高浜発電所審査資料	参考資料	R0
提出年月日	2021年	2月 4日

高浜発電所原子炉施設保安規定に係る説明資料

新規制基準適合性審査に係る先行審査プラントとの保安規定比較表  
(高浜3, 4号炉(既認可) - 高浜1, 2号炉比較)

関西電力株式会社

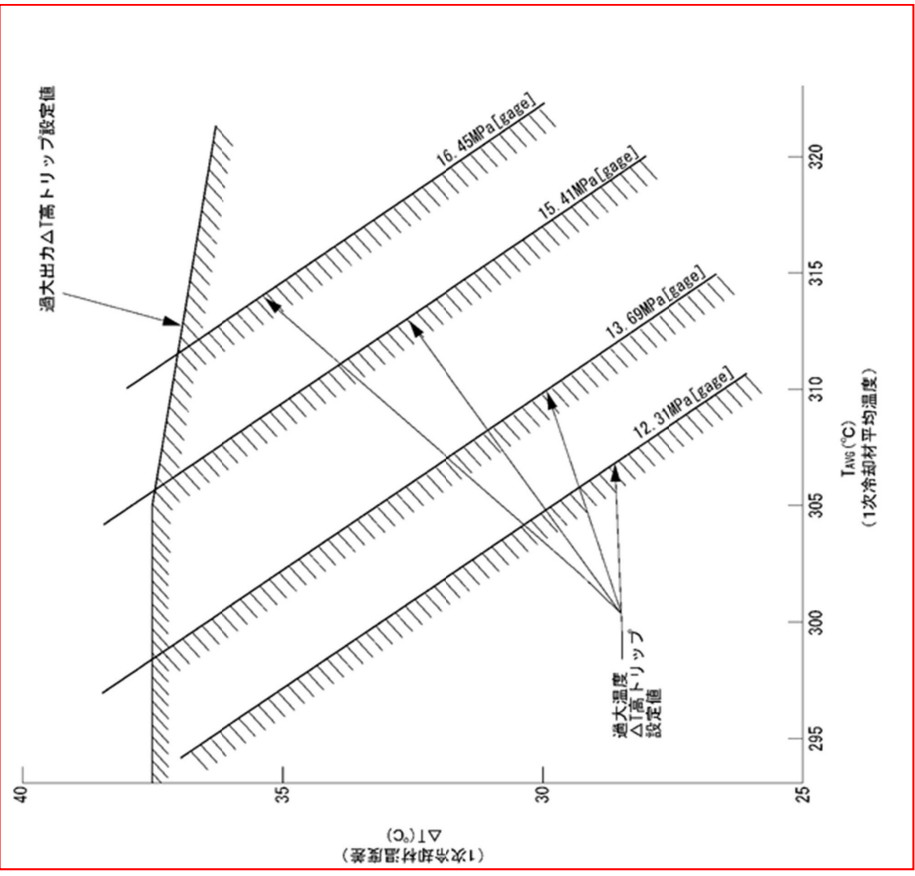
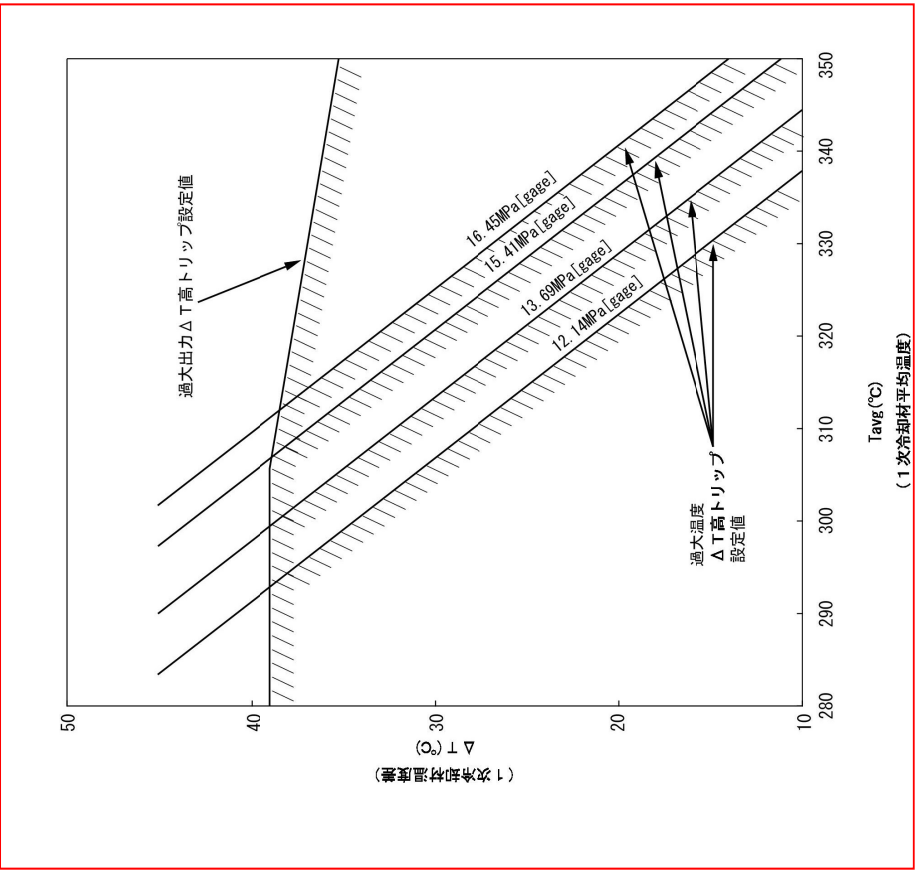
23：3号炉および4号炉については、照射終了後、所定の期間を経過した照射済燃料を取り扱う場合は通用を除外する。

24：移動中の燃料を所定の位置に移動することを妨げるものではない。

< 第 9 5 条 >

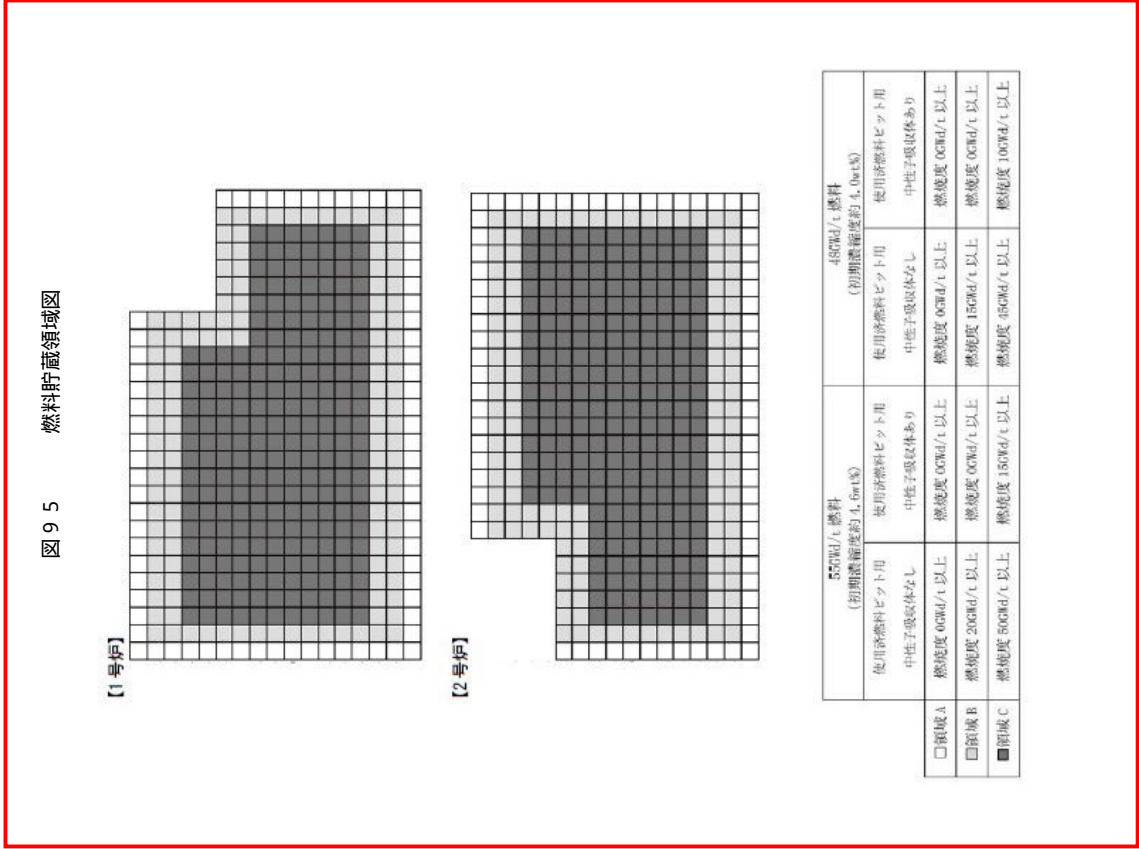
変更前	変更後	差異の理由
<p>(新燃料の貯蔵)</p> <p>第 9 5 条 原子燃料課長は、新燃料を貯蔵する場合は、次の事項を遵守する。</p> <p>(1) ウラン新燃料は、新燃料貯蔵庫または使用済燃料ピット(以下、「貯蔵施設」という。)に貯蔵すること。ウラン・プルトニウム混合酸化新燃料は、使用済燃料ピットに貯蔵すること。また、<u>3号炉および4号炉について</u>、1ヶ月に1回以上<sup>1</sup>、巡視点検により、貯蔵状況等に異常のないことを確認するとともに使用済燃料ピットにおいては、水面の清浄度および異物の混入がないこと等を確認すること。</p> <p>(2) 貯蔵施設の目につきやすい箇所に燃料貯蔵施設である旨および貯蔵上の注意事項を掲示すること。また、施設等により取扱者以外の者がみだりに立ち入りできない措置を講じること。</p> <p>(3) ウラン新燃料は、補助建屋クレーン、新燃料エレベータ、使用済燃料ピットクレーンのうちから必要な燃料取扱設備を使用すること。ウラン・プルトニウム混合酸化新燃料は、使用済燃料ピットクレーンを使用すること。</p> <p>(4) 貯蔵施設において新燃料が臨界に達しない措置が講じられていることを確認すること。</p> <p>(5) 使用済燃料ピットに貯蔵する場合は、原子炉に全ての燃料が装荷されている状態で、使用済燃料ピットに1炉心以上の使用済燃料ラックの空き容量を確保すること(3号炉および4号炉のみ)。</p> <p>(6) 使用済燃料ピットにて取り扱う場合は、燃料の落下を防止する措置を講じること。</p> <p>(7) 使用済燃料ピットクレーン使用時の吊荷の重量および吊上げ上限高さを管理すること。</p> <p>(8) 使用済燃料ピットに貯蔵する場合は、燃料の移動開始前に未臨界性評価を行い、実効増倍率が不確定性を含めて0.98以下となることを確認し、管理すること(3号炉および4号炉のみ)。</p> <p>(9) 使用済燃料ピット内の新燃料の移動にあたっては、誤配置を防止する措置を講じること。</p> <p>2. 原子燃料課長は、第1項(8)における燃料移動の実施計画を作成し、原子炉主任技術者の確認を得て、所長の承認を得る。</p> <p>1：毎月1日を始期とする1ヶ月間に1回実施(以下、本章において同じ)。</p>	<p>(新燃料の貯蔵)</p> <p>第 9 5 条 原子燃料課長は、新燃料を貯蔵する場合は、次の事項を遵守する。</p> <p>(1) ウラン新燃料は、新燃料貯蔵庫または使用済燃料ピット(以下、「貯蔵施設」という。)に貯蔵すること。ウラン・プルトニウム混合酸化新燃料は、使用済燃料ピットに貯蔵すること。また、1ヶ月に1回以上<sup>1</sup>、巡視点検により、貯蔵状況等に異常のないことを確認するとともに使用済燃料ピットにおいては、水面の清浄度および異物の混入がないこと等を確認すること。</p> <p>(2) 貯蔵施設の目につきやすい箇所に燃料貯蔵施設である旨および貯蔵上の注意事項を掲示すること。また、施設等により取扱者以外の者がみだりに立ち入りできない措置を講じること。</p> <p>(3) ウラン新燃料は、補助建屋クレーン、新燃料エレベータ、使用済燃料ピットクレーンのうちから必要な燃料取扱設備を使用すること。ウラン・プルトニウム混合酸化新燃料は、使用済燃料ピットクレーンを使用すること。</p> <p>(4) 貯蔵施設において新燃料が臨界に達しない措置が講じられていることを確認すること。</p> <p>(5) 使用済燃料ピットに貯蔵する場合は、原子炉に全ての燃料が装荷されている状態で、使用済燃料ピットに1炉心以上の使用済燃料ラックの空き容量を確保すること。</p> <p>(6) 使用済燃料ピットにて取り扱う場合は、燃料の落下を防止する措置を講じること。</p> <p>(7) 使用済燃料ピットクレーン使用時の吊荷の重量および吊上げ上限高さを管理すること。</p> <p>(8) <u>使用済燃料ピットに貯蔵する場合は、図9 5に示す未臨界が維持できることをあらかじめ確認している条件(初期濃縮度、燃焼度、使用済燃料ピット用中性子吸収体の有無および配置)に基づき移動すること、実効増倍率が不確定性を含めて0.98以下となることを確認し、管理すること(1号炉および2号炉のみ)。</u></p> <p>(9) 使用済燃料ピットに貯蔵する場合は、燃料の移動開始前に未臨界性評価を行い、実効増倍率が不確定性を含めて0.98以下となることを確認し、管理すること(3号炉および4号炉のみ)。</p> <p>(10) 使用済燃料ピット内の新燃料の移動にあたっては、誤配置を防止する措置を講じること。</p> <p>2. 原子燃料課長は、第1項(8)、(9)における燃料移動の実施計画を作成し、原子炉主任技術者の確認を得て、所長の承認を得る。</p> <p>1：毎月1日を始期とする1ヶ月間に1回実施(以下、本章において同じ)。</p>	<p>1、2号炉の追加</p> <p>未臨界維持のための燃料等配置管理の見直し</p> <p>(8)項追加に伴い、以降番号繰り下げ</p> <p>(8)項追加に伴う変更</p>
